# CVTシリーズスタンドアロンメディアコンバータ

## CVT-3002シリーズ 製品変更のお知らせ

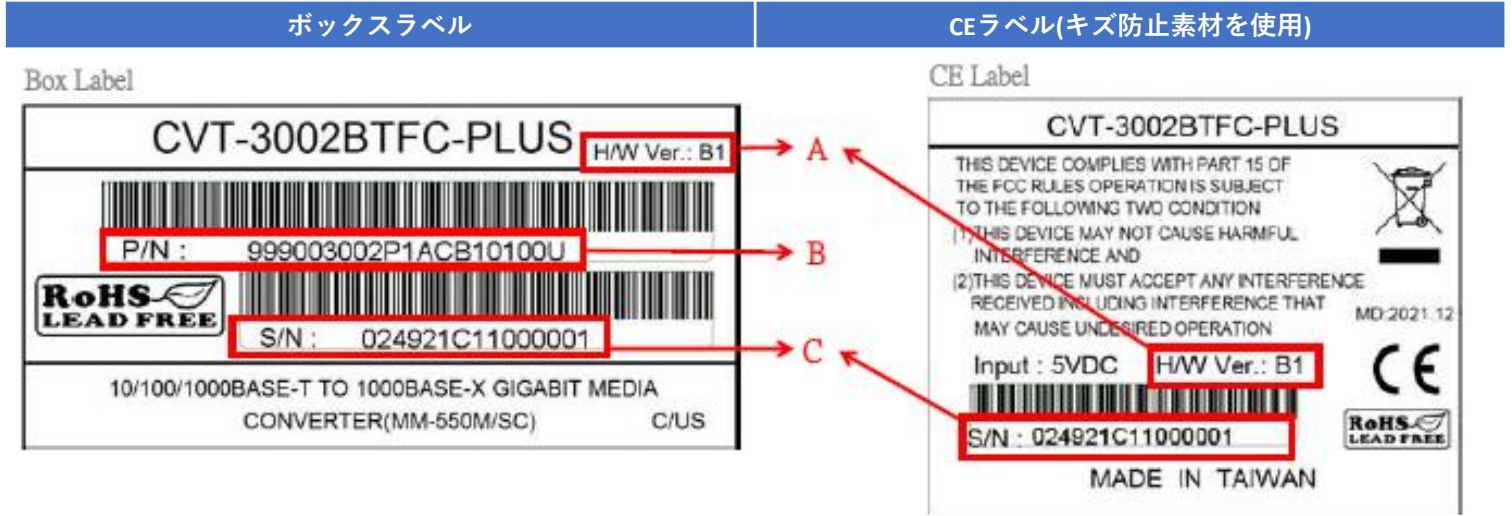
- A. ハードウェアバージョン(H/W Ver. : B1)の追加記載
- B. プロダクトナンバー(P/N) 14、15桁目を変更  
例) 変更前 : 999003002P1AC**A**10100U -> 変更後 : 999003002P1AC**B**10100U
- C. シリアルナンバー(S/N) 9、10桁目を"00"から"10"に変更  
例) 変更前 : 024921C1**00**00001 -> 変更後 : 024921C1**10**00001
